**Forum mondial de l'harmonisation
des Règlements concernant les véhicules**

Règlement n° 27 (Triangles de présignalisation)

Proposition de série 04 d'amendements au Règlement n° 27 (Triangles de présignalisation)

Communication de l'expert du Groupe de travail «Bruxelles 1952» (GTB)*

«Figure 1

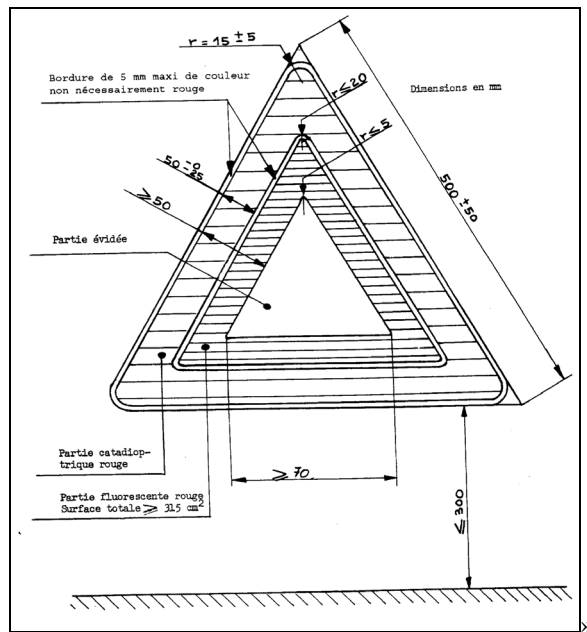
Annexe 3, figure 1, modifier comme suit:

Forme et dimensions du triangle de présignalisation de type 1 et du support

«Figure 2

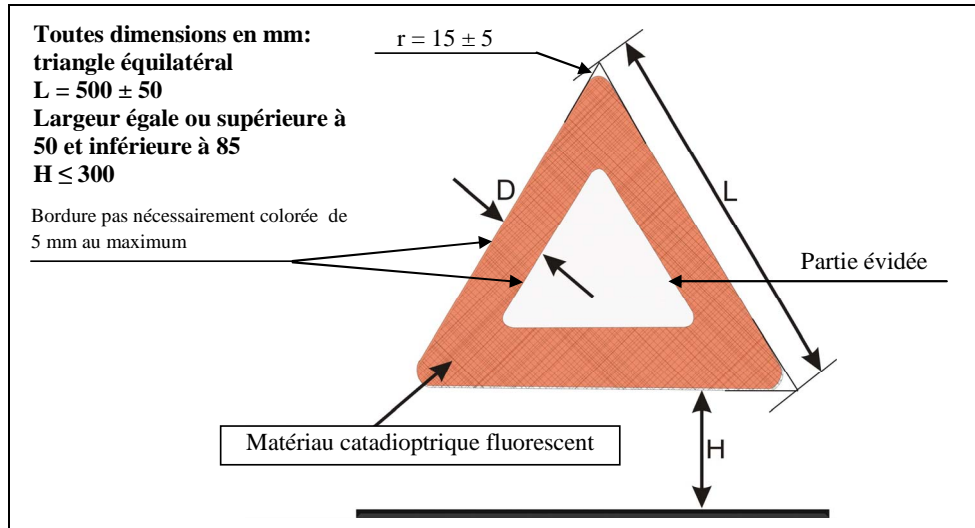
Ajouter une nouvelle figure 2, ainsi conçue:

Forme et dimensions du triangle de présignalisation de type 2 et du support

«Figure 2-3

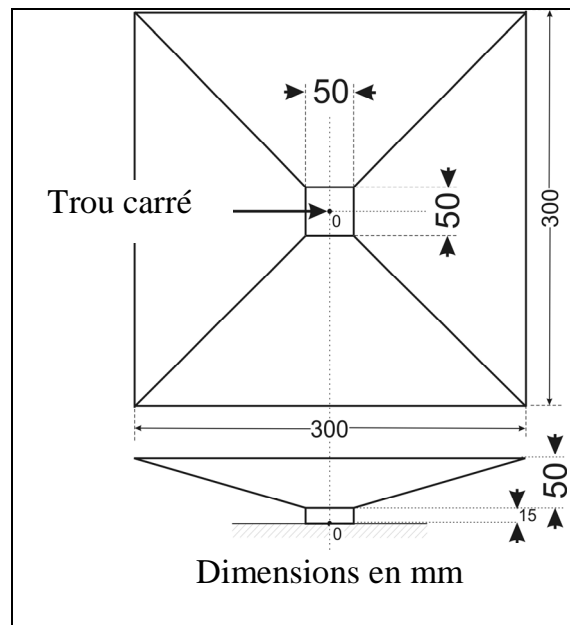
Annexe 3, la figure 2 devient la figure 3 et est modifiée comme suit:

Appareil pour l'essai de garde au sol

g) Une seule dimension (300 mm) a été retenue en ce qui concerne l'appareil pour l'essai de garde au sol dont il est question à l'annexe 3;

Limites de la couleur R27 ancienne et nouvelle proposition

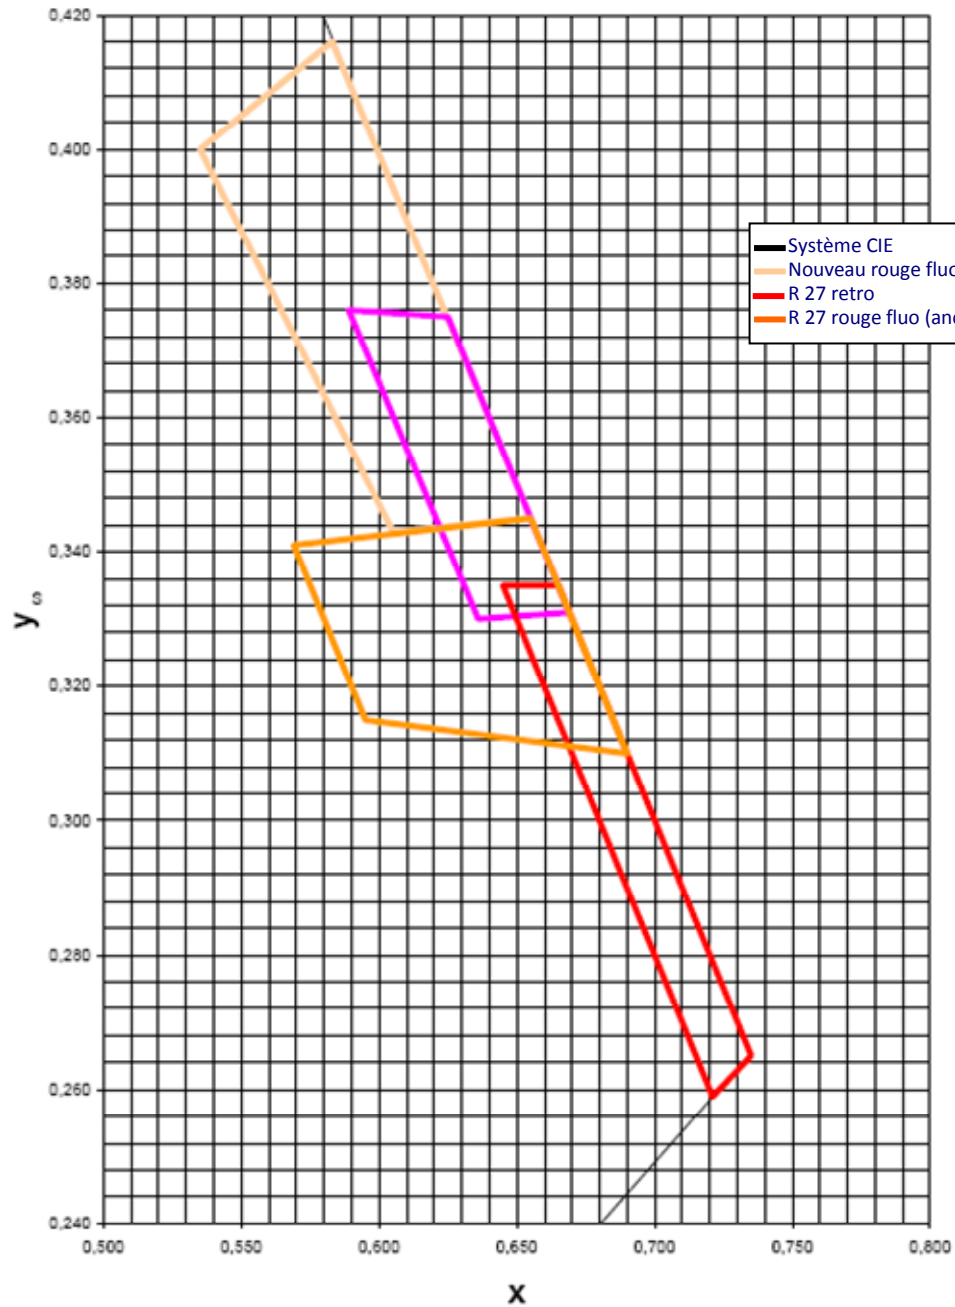
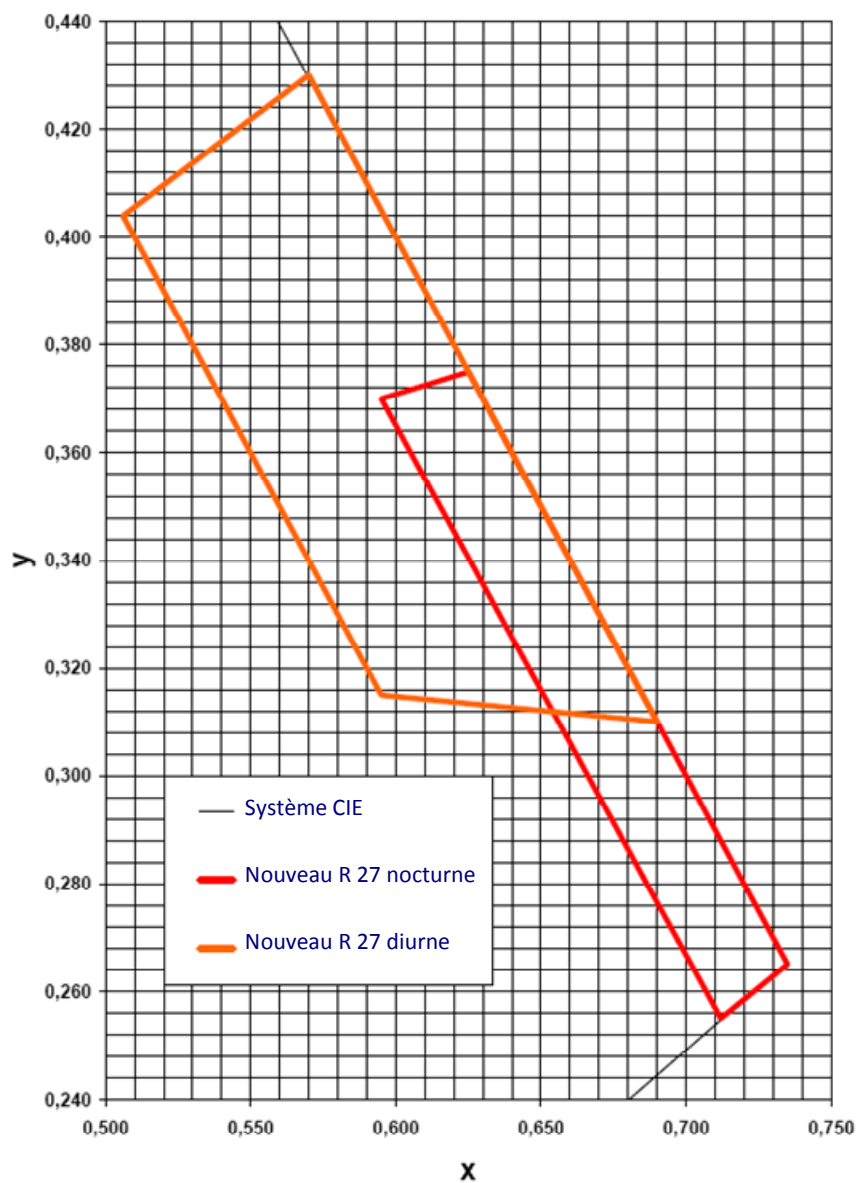
a) Des dispositions révisées visant à combiner les limites de couleur pour la couleur nocturne, à savoir l'éclairage des dispositifs catadioptriques par l'illuminant A, et pour la couleur diurne, à savoir l'éclairage des matériaux fluorescents l'illuminant D65. (Voir les diagrammes ci-après.);

a) Limites de couleur:
